Universidad Nacional Autónoma de Honduras
Secretaría Ejecutiva de Administración de Proyectos de Infraestructura
SEAPI

ACLARACIÓN No. 1
LPN No.28-2024-SEAPI-UNAH

“CLIMATIZACIÓN DE AULAS MÓDULO A, VENTILACIÓN MECÁNICA DE NECROTECA Y OBRAS COMPLEMENTARIAS EN EDIFICIO EUCS, UNAH-VS”

ACLARACIÓN No. 3

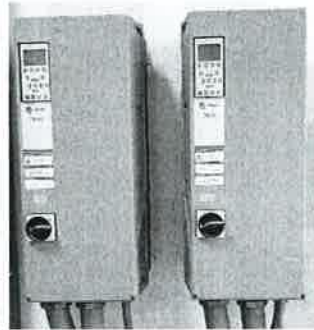
8. Favor proporcionar las especificaciones de los variadores de frecuencia para las bombas del circuito secundario de agua fría.

R. Los variadores de frecuencia son marca Trane TR200, de 40 HP, 208 VCA. Se adjunta imagen.

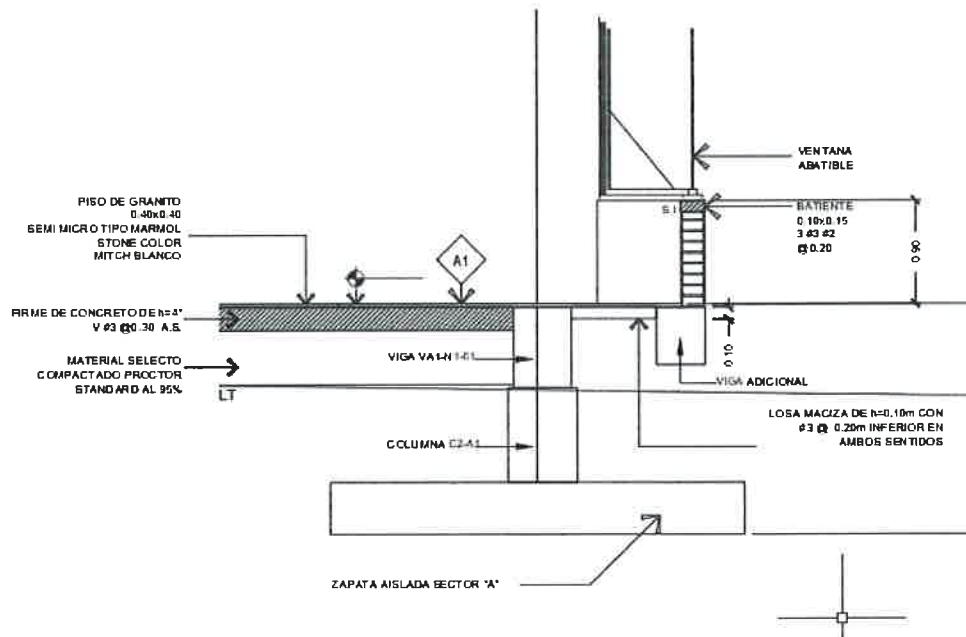
14. Favor compartir Planos con los niveles de rasantes e invertidas de zanja y cunetas.

R. Las zanjas para conductos de cables de potencia tienen una invertida de 0.80 metros bajo nivel de terracería existente. Ver plano A-02, Sección A-A.

En el caso del canal para tuberías de agua fría y retorno, transversal a la calle, este tendrá una invertida de 0.70 metros con respecto al nivel de la calle y la pendiente de la losa de fondo será de 1% hacia el edificio.

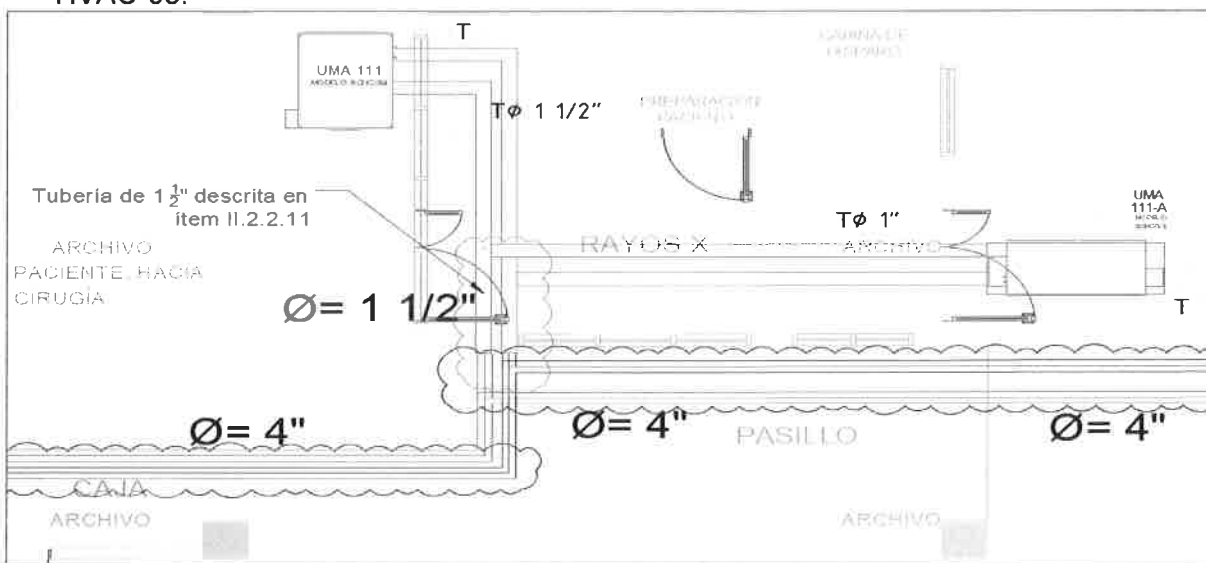
2. Sección II 2.2 MEJORAMIENTO RED DE AGUA HELADA, ítem II 2.2.11 indica “suministro e instalación de tubería de PVC cedula 40 de diámetro 1 ½” durante la revisión de los planos no se encontró tubería de la dimensión indicadas en la nueva ruta de tubería. Favor confirma si el diámetro mencionado es correcto.

Observaciones: el tramo que alimenta la UMA 112, anteriormente con diámetro de 1 ½”, en el tramo nuevo es de 4”, entendemos que es a este tramo al que se hace referencia, favor confirmar.

R. El diámetro de 1 ½” indicado en el ítem II.2.2.11 es correcto.

A continuación, se indica dónde se instalará dicha tubería, de acuerdo con el plano HVAC-03:

Método 2 - La pieza en T con corte de inglete

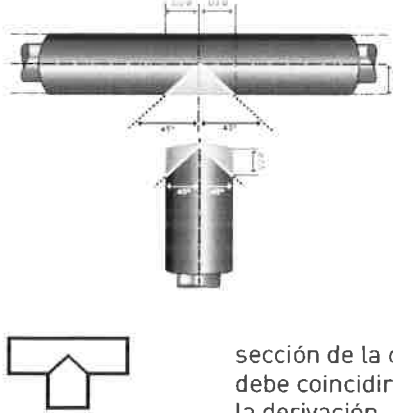
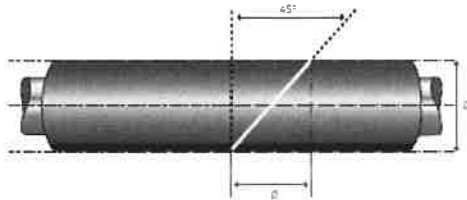
4. Favor indicar cual es el método propuesto para “enchaquetar” el aislamiento de los accesorios de las tuberías de agua fría, tomando en cuenta que la tubería de drenaje se podrá aplicar principalmente en tramos rectos, pero será muy difícil adaptarla en los accesorios como ser codos, tees, bridas, válvulas, etc.

Observaciones: recomendamos utilizar algún Jacket de aluminio en para facilitar el aislamiento de los accesorios en campo, ya sea en lámina como se hace regularmente o algún producto como el que se aprecia en el link de abajo: [3M™ VentureClad™ Insulating Jacketing System | Building and construction | 3M Canada](#)

R. Mantener chaqueta de PVC con grado sanitario/drenajes. El método para enchaquetado se indica en la sección 2.17.12.3 PRODUCTOS, apartado A -Tuberías para transporte de agua helada suministro y retorno de las Especificaciones Técnicas, donde se establece: “El aislante térmico expuesto a la intemperie debe ser recubierto con una chaqueta exterior (tubo) de PVC con grado para drenajes/sanitario. La chaqueta se sujetará con remaches a cada 2” y se aplicará silicón transparente para sellar las juntas longitudinales.”

Para el enchaquetado de tees y codos con cobertor de PVC pueden aplicarse los mismos lineamientos que se dan en el “Manual de Instalación Armaflex” para aislamiento de tees y codos con coquillas indicado en la sección 2.17.12.3 PRODUCTOS, apartado A -Tuberías para transporte de agua helada suministro y retorno de las Especificaciones Técnicas.

- Para tees, utilice el método 2 -Pieza en T con corte de inglete:

1. Realice dos cortes de 45° en el extremo de la coquilla correspondiente a la derivación, utilizando una ingletadora o la plantilla ArmaFlex.
2. Realice un corte de 90° en la sección de la coquilla de la tubería principal. Este corte debe coincidir con el diámetro exterior de la coquilla de la derivación.

3. Una las dos partes para formar una “T”.
